リサイクル燃料備蓄センターに係る 新規制基準適合性審査及び検査の状況について

原子力規制庁

リサイクル燃料備蓄センター使用済燃料貯蔵施設の審査の経緯

BWR用大型キャスク(タイプ2A)概要図

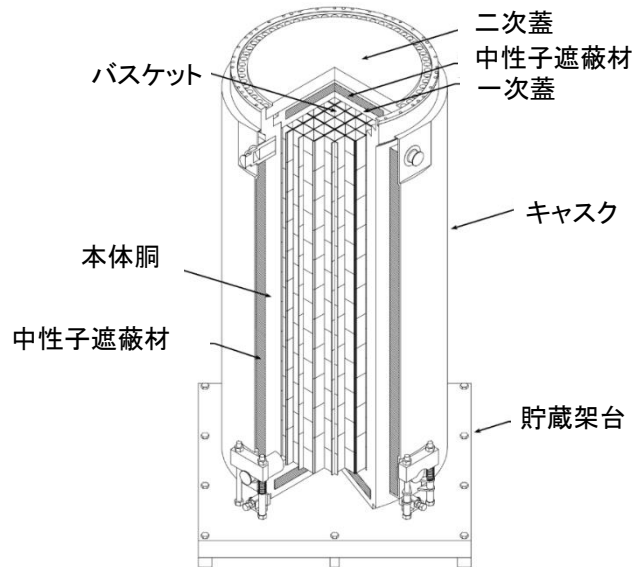
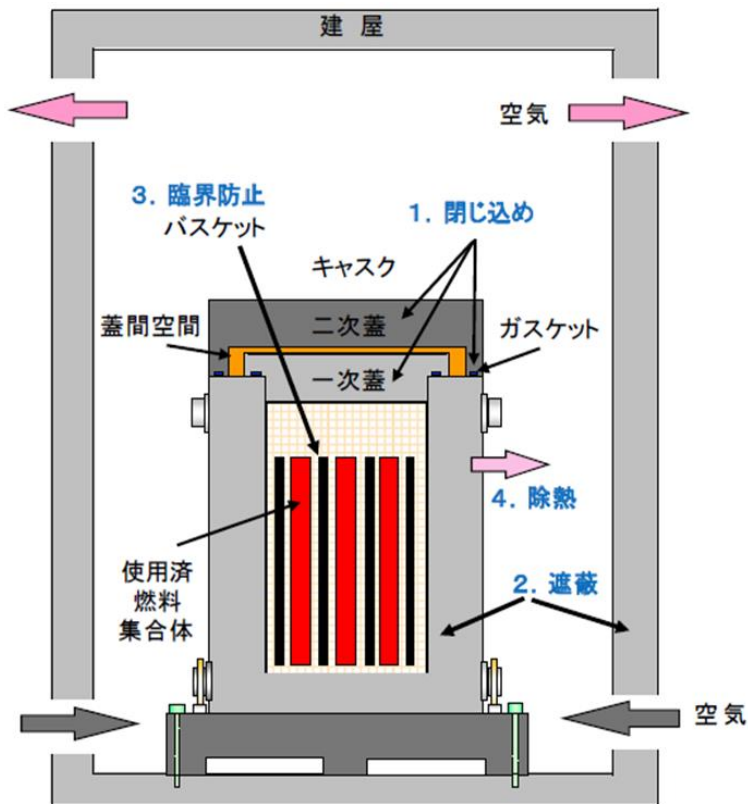
- 閉じ込め: 一次蓋及び二次蓋による多重の閉じ込め構造とし、使用済燃料を内封する空間を負圧に維持。
- 遮蔽: 線量当量率がキャスク表面で2mSv/h以下、表面から1m位置で100 μ Sv/h以下
 周辺監視区域境界で年間50 μ Sv以下
- 臨界防止: キャスク単体として、またキャスク相互の中性子干渉を考慮しても臨界を防止。
- 除熱: 使用済燃料の崩壊熱を動力を用いなくて適切に除去し、使用済燃料集合体及びキャスク構成部材を、長期健全性の観点から制限される温度以下に維持。

【震源として考慮する活断層の分布図】

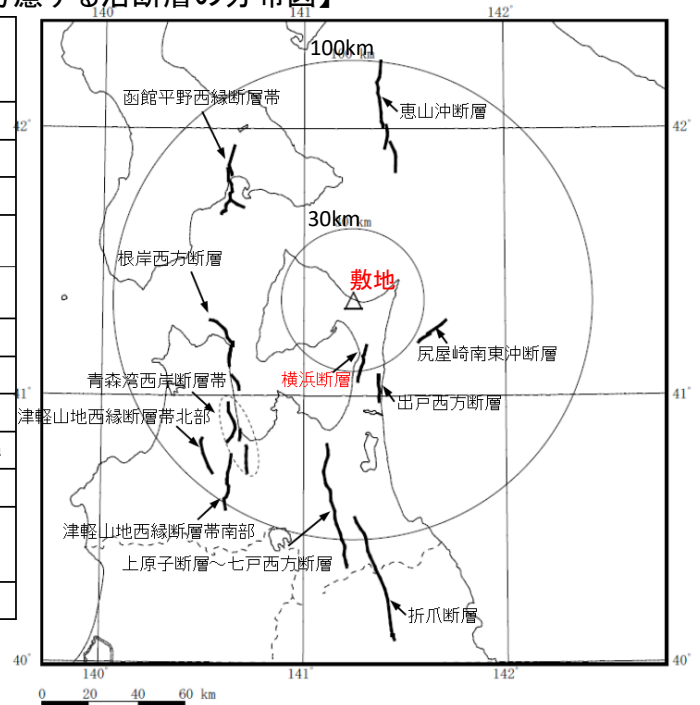
・敷地周辺及び敷地近傍では、産業技術総合研究所が発行している地質図、活断層研究会編(1991)、今泉ほか編(2018)等の文献調査を含む調査結果に基づき、「震源として考慮する活断層」を右図のとおり抽出し、活断層の位置、形状等を評価した。

規制委員会は、適切な手法、範囲及び密度で調査を実施した上で、総合的に評価し、活断層の位置、形状等を明らかにしていることから、事業許可基準規則に適合するものと判断した。

【横浜断層による地震断層モデル図】

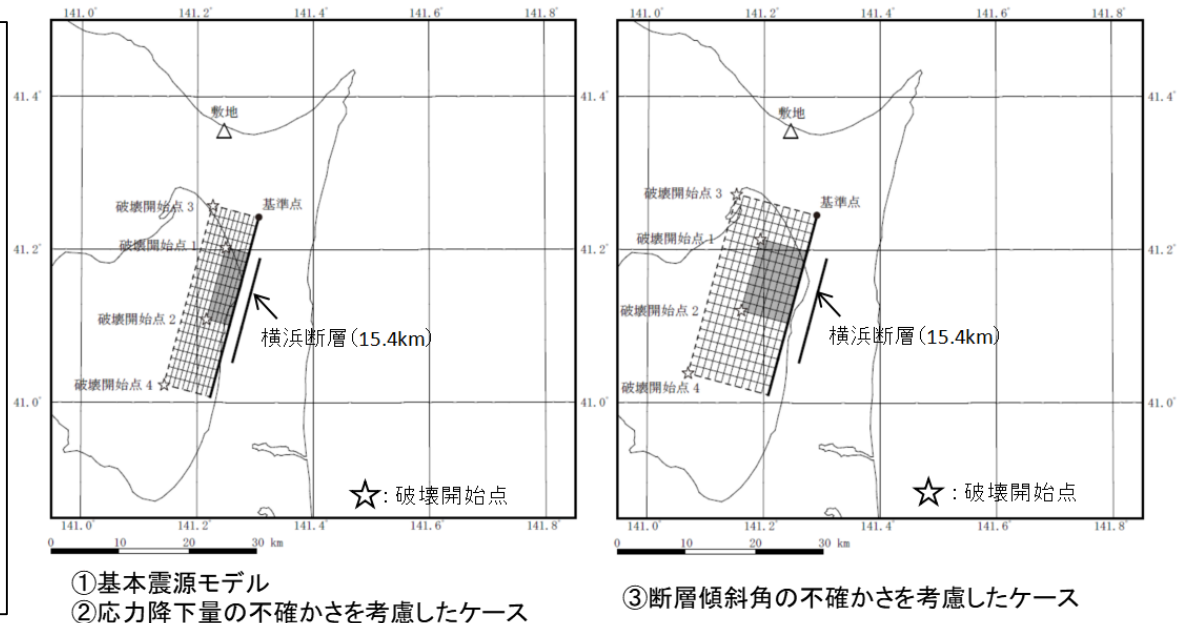
➤ 地震動評価①横浜断層による地震

- ・文献調査、地質調査等を踏まえ、震源モデル及び震源特性パラメータを設定するとともに、震源断層長さについては、孤立した短い活断層による地震の地震規模としてMw6.5($M_0=7.83 \times 10^{18} \text{Nm}$)となるように、断層幅を考慮して27kmと設定していること、また、アスペリティは、敷地への影響が大きくなるように、北端を横浜断層の北端に、上端を断層面上端に配置した基本モデルを設定して適切に評価を実施していること
- ・不確かさを考慮したケースとして、応力降下量を基本モデルの1.5倍としたケース、傾斜角を 45° としたケースを設定し、不確かさを十分に考慮した評価を実施していること

図a 三陸沖北部～根室沖の運動 基本震源モデル
 図b 三陸沖北部～宮城県沖の運動 基本震源モデル
 図c 三陸沖北部～根室沖の運動 SMGA位置不確かさ考慮ケース
 図d 三陸沖北部～宮城県沖の運動 SMGA位置不確かさ考慮ケース

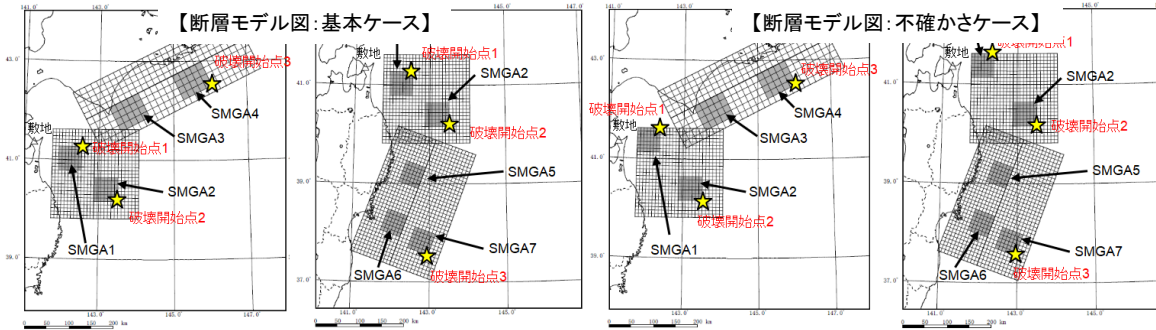
➤ 地震動評価②2011年東北地方太平洋沖地震を踏まえた地震(Mw9.0)

- ・2011年東北地方太平洋沖地震(Mw9.0)の知見を踏まえ、同等の規模の地震が敷地前面で発生するとして震源領域を設定していること
- ・基本モデルにおいて、敷地前面のSMGA(強震動生成域)の短周期レベルは、1994年三陸はるか沖地震を上回るように、1978年宮城県沖地震を参考にして、他のSMGAの1.4倍(応力降下量34.5MPa)と大きく設定して予め不確かさを考慮していること
- ・敷地に最も近いSMGAについて、敷地直近に移動させたケースについても設定し、不確かさを十分に考慮した評価を実施していること

図a 基本震源モデル/短周期レベル不確かさ考慮ケース
 図b 断層面位置不確かさ考慮ケース
 図c 地震規模不確かさ考慮ケース

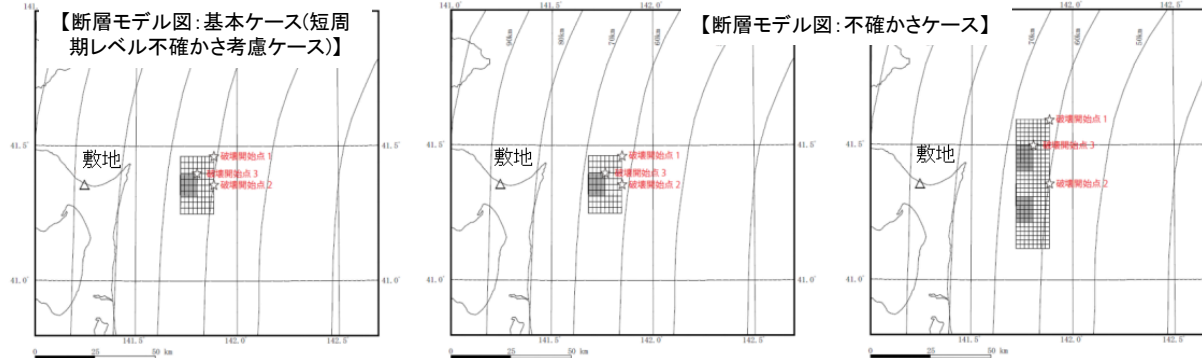
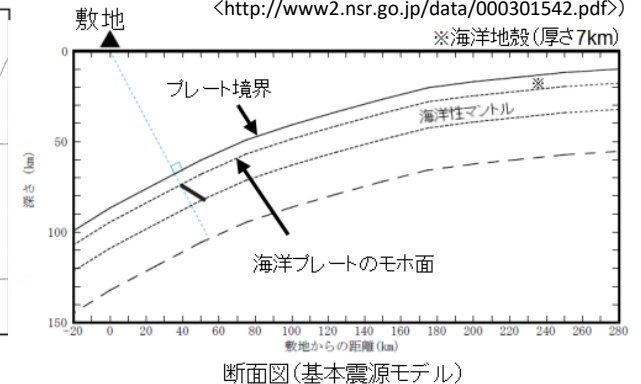
➤ 地震動評価③想定海洋プレート内地震

- 規制委員会は、以下のことから、事業許可基準規則に適合するものと判断した。
- ・2011年4月7日宮城県沖の地震(M7.2)と同規模の地震が敷地前面で発生するとして震源領域を設定していること
 - ・基本モデルにおいて、断層面の位置は、敷地前面の沈み込む海洋プレートと敷地との距離が最小となる位置の海洋性マントル内に設定して、予め不確かさを考慮していること
 - ・短周期レベルを1.5倍としたケース等、不確かさを十分に考慮したケースを実施していること

基準地震動の応答スペクトル

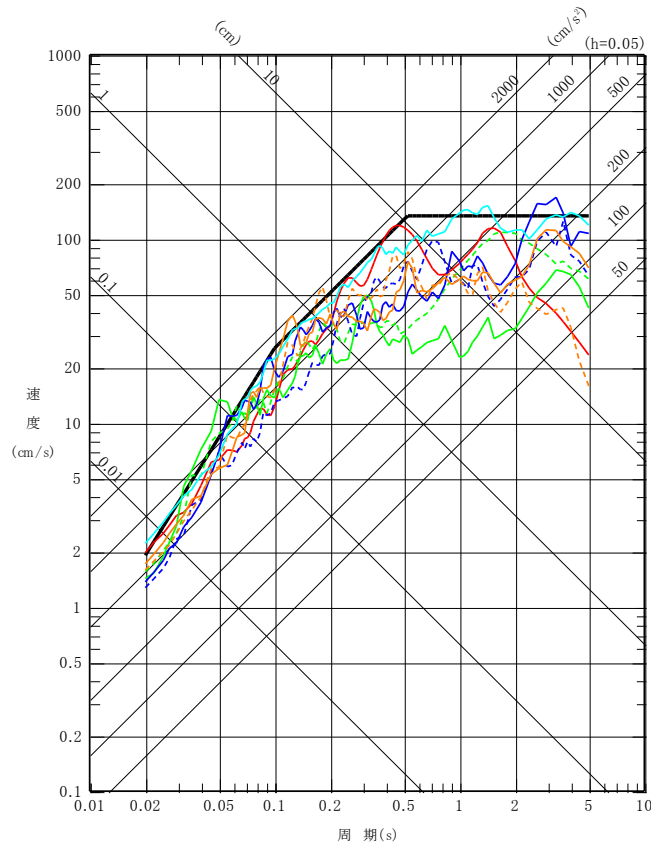
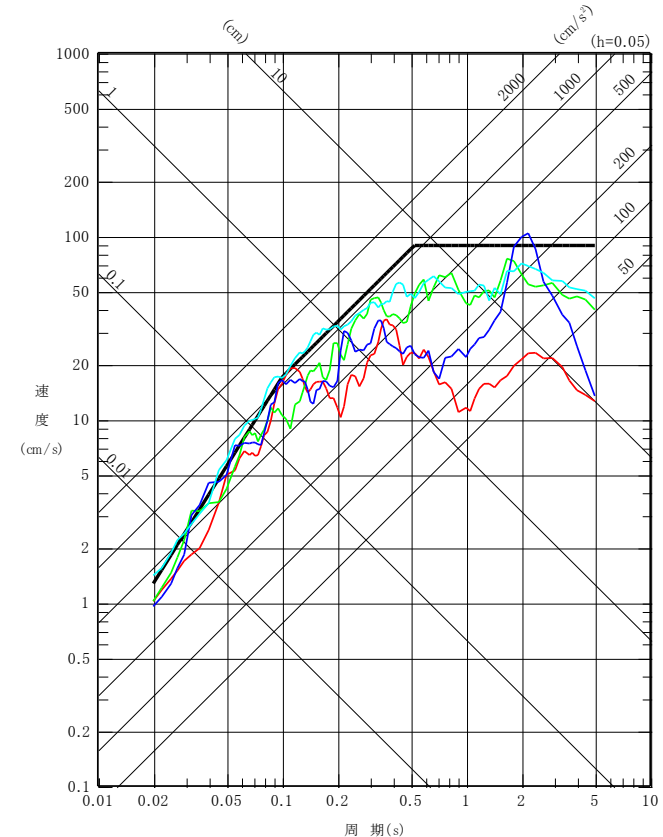
○基準地震動は、最新の科学的・技術的知見を踏まえ、敷地及び敷地周辺の地質・地質構造、地盤構造並びに地震活動性等の地震学及び地震工学的見地から想定することが適切なものを策定する。

- 規制委員会は、最新の科学的・技術的知見を踏まえ、各種の不確かさを十分に考慮して、敷地及び敷地周辺の地質・地質構造、地盤構造並びに地震活動等の地震学及び地震工学的見地から適切に基準地震動が策定されていることから、事業許可基準規則に適合するものと判断した。

【恐山の位置図】

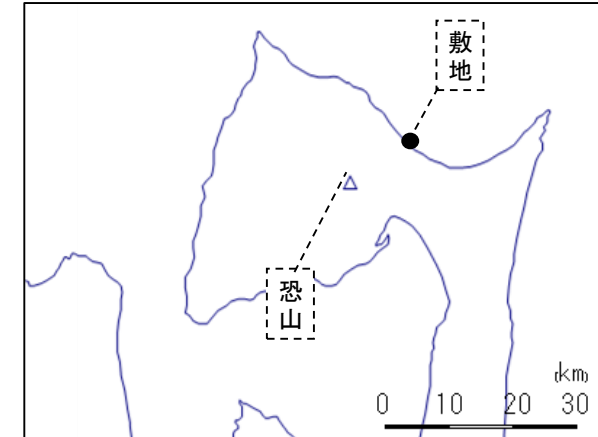
➤ 恐山の設計対応不可能な火山事象については、以下の地球物理学的調査、地球化学的調査等の結果から、マグマ噴火が発生する可能性は十分小さいこと等から、敷地に影響を及ぼす可能性は十分小さいと評価していること。

- ① 恐山の活動は、古恐山火山の火山活動(約146万年前～約68万年前)と現在の新恐山火山の活動(約48万年前以降)に大別され、新恐山では、約48万年前～約8万年前の期間はマグマ活動があったものの、約8万年前～現在までの期間は熱水活動が継続しており、マグマ活動は確認されていないこと
- ② 防災科学技術研究所等の地震波トモグラフィ解析による地震波速度構造、比抵抗構造及びインダクションベクトルを相補的に用いた地下構造の評価では、深さ20km以浅には大規模なマグマ溜まりが存在する可能性は小さく、20km以深から地表付近へ連続する火道も認められないこと
- ③ マグマ活動に関連するような深部低周波地震は発生していないこと、国土地理院による電子基準点データの解析結果、下北半島西部における干渉SARの解析結果、津軽海峡測線及び恐山で実施した水準測量結果から、火山活動に伴う継続的な累積を示す地殻変動は認められないこと
- ④ 恐山の噴気口から採取した火山ガスの分析結果から、噴気はCO₂とH₂Sを主体としており、マグマ由来の火山ガスの発生は認められないこと
